【公報種別】特許法第17条の2の規定による補正の掲載

【公開番号】特開2005-69211(P2005-69211A)

【手続補正書】

【手続補正2】

【補正対象項目名】全図

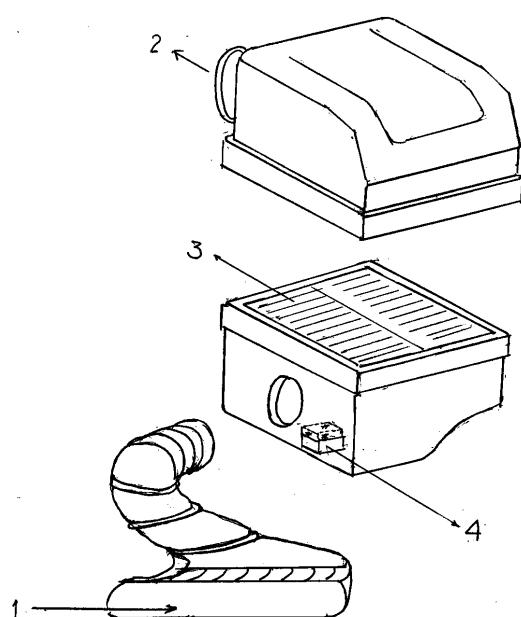
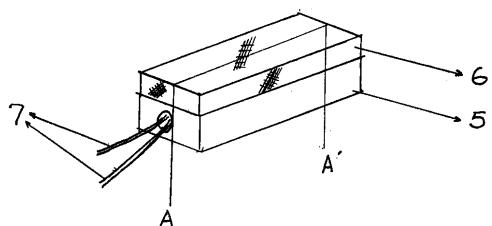
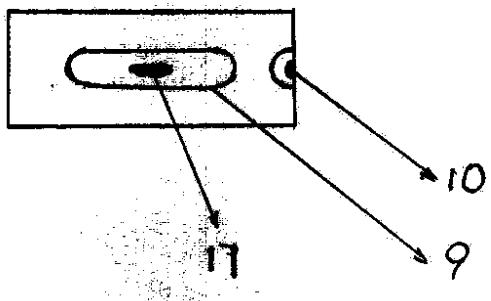
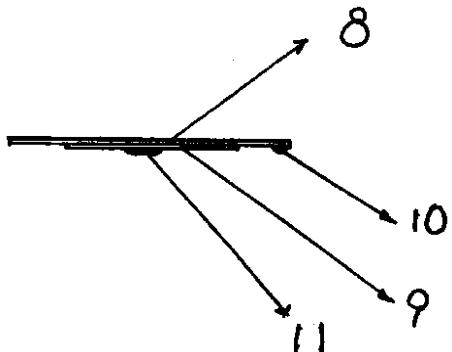
【補正対象書類名】図面

【補正方法】変更
